ST/SG/AC.10/C.3/40/Add.1  
21 décembre 2001

COMITÉ D'EXPERTS DU TRANSPORT DES  
MARCHANDISES DANGEREUSES ET DU SYSTÈME  
GÉNÉRAL HARMONISÉ DE CLASSIFICATION  
ET D'ÉTIQUETAGE DES PRODUITS CHIMIQUES

**RAPPORT DU SOUS-COMITÉ D'EXPERTS SUR SA VINGTIÈME SESSION**

**Rapport du Groupe de travail des dispositions supplémentaires  
relatives au transport de gaz**

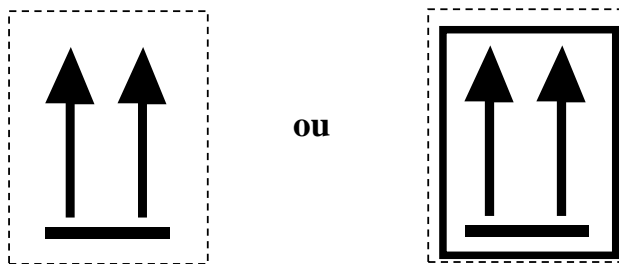
15. La proposition n° 3 (ajout d'une étiquette d'orientation sur les récipients cryogéniques) a été acceptée moyennant les modifications suivantes. Les dimensions des étiquettes ont été alignées sur celles en vigueur à l'OACI, mais des étiquettes plus petites ou plus grandes sont autorisées si la taille du colis l'exige. Quant aux flèches, elles peuvent être soit de couleur rouge soit de couleur noire avec le cas échéant un liseré. Un modèle de chaque, avec liseré et sans liseré, doit être présenté.

5.2.2.1.13 L'étiquette d'orientation ci-dessous doit être apposée sur les deux côtés opposés des récipients cryogéniques conçus pour le transport de gaz liquéfiés réfrigérés. Cette étiquette doit être de forme rectangulaire, format A7 (74 x 105 mm). Si les dimensions du colis l'exigent, les dimensions de l'étiquette peuvent être réduites à condition qu'elle reste clairement visible.

Deux flèches noires ou rouges sur un fond de couleur blanche ou d'une autre couleur suffisamment contrastée.

Exemple de marques devant être apposées sur une bouteille à gaz.

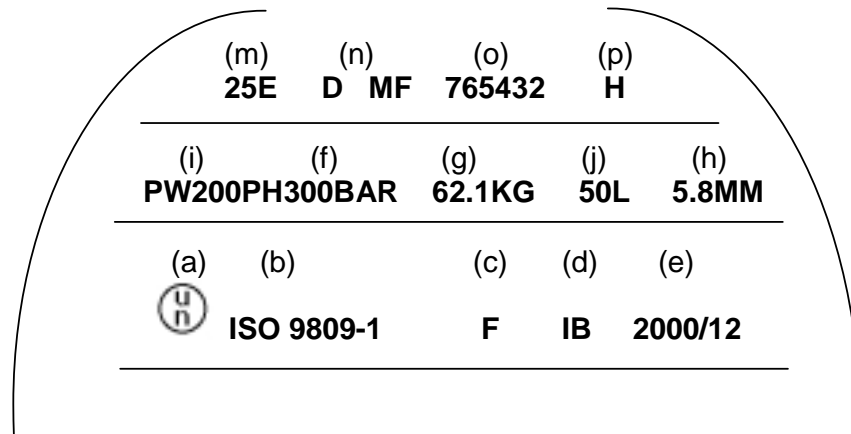
6.2.2.6.4 Les marques ci-dessus doivent être apposées en trois groupes ~~tel qu'indiqué dans l'exemple ci-dessous:~~

- Les marques de fabrication doivent constituer le groupe supérieur, dans l'ordre indiqué au 6.2.2.6.3;
- Les marques d'exploitation doivent constituer le groupe du milieu ~~doit inclure~~ et la pression d'épreuve f) doit être précédée de la pression de service i) quand celle-là est requise;

- Les marques d'agrément doivent constituer le groupe inférieur, dans l'ordre indiqué au 6.2.2.6.1.
